INFORMAČNÍ BULLETIN

Č.:
V341/1b/R1
V541/1b/R1
V546/2b

- Týká se :** Možnost nahrazení korunových matic vrtulového náboje č.v. V546-0003 se závlačkami č.v. 2x22 ČSN 02 1781.04 za matice č.v. V341-0003 s vázacím drátem pro zajištění těchto matic u vrtulí V341, V541 a V546 všech verzí vyráběných v LOM PRAHA s.p.. Vrtule budou při výrobě a opravách nadále vybavovány maticemi č.v. V341-0003.

ZAJIŠTĚNÍ MATIC VRTULOVÉHO NÁBOJE
č.v. V341-0003 – POHLED ZE ZADU

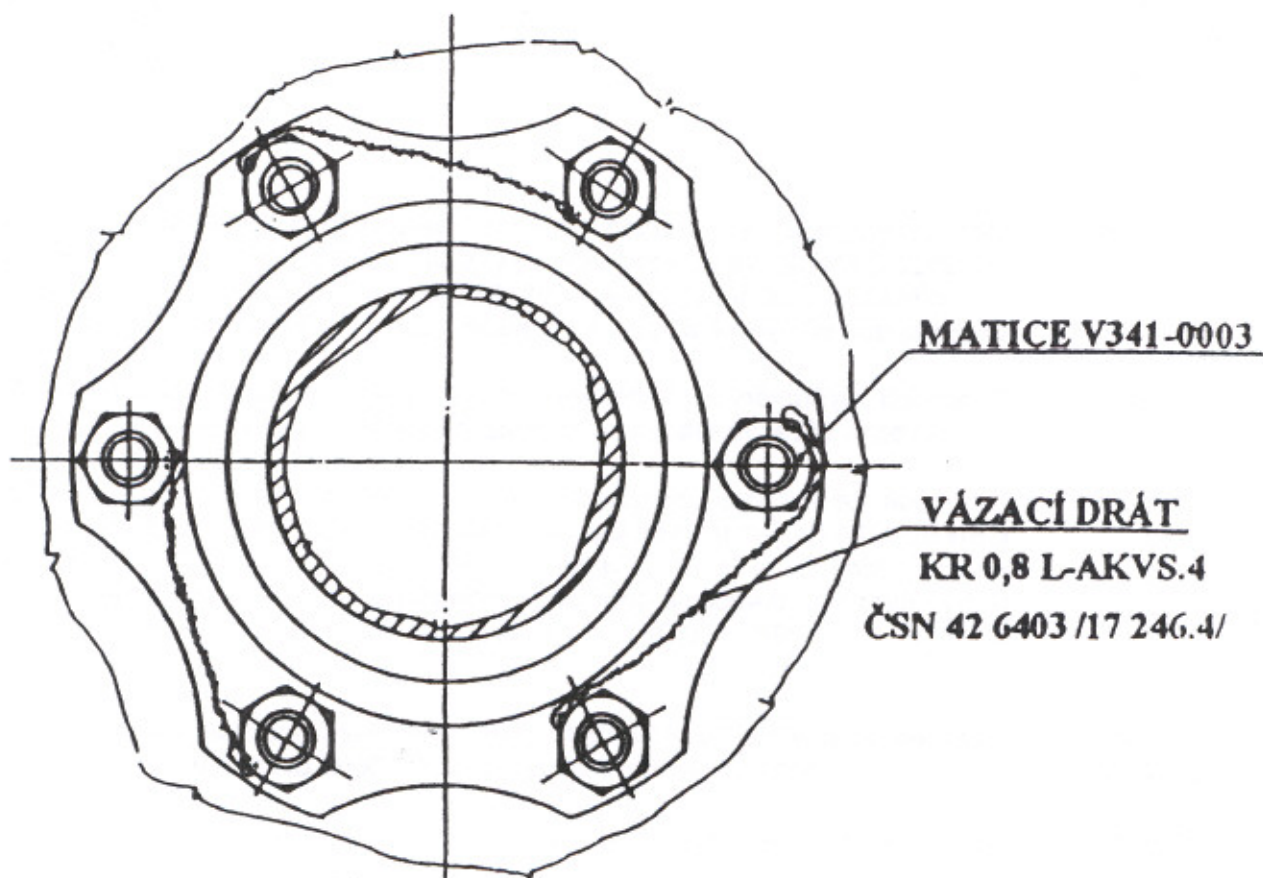
- Důvod :** Snadnější zajišťování a odjišťování matic vrtulového náboje č.v. V341-0003 pojišťovacím vázacím drátem při montáži nebo demontáži vrtule.
- Opatření :** V případě, že se místo korunových matic č.v. V546-0003 a závlaček č.v. 2x22 ČSN 02 1781.04 (viz manuál kap. II., odstavce montáž a demontáž vrtulové hlavy) použijí matice č.v. V341-0003 a vázací drát KR 0,8 L-AKVS.4 ČSN 42 6403 /17 246.4/ (viz vyobrazení), matice se dotáhnou předepsaným utahovacím momentem (40 + 50) Nm / (29,5 + 36,9) lb.-ft./ a pojistí vázacím drátem dle vyobrazení.
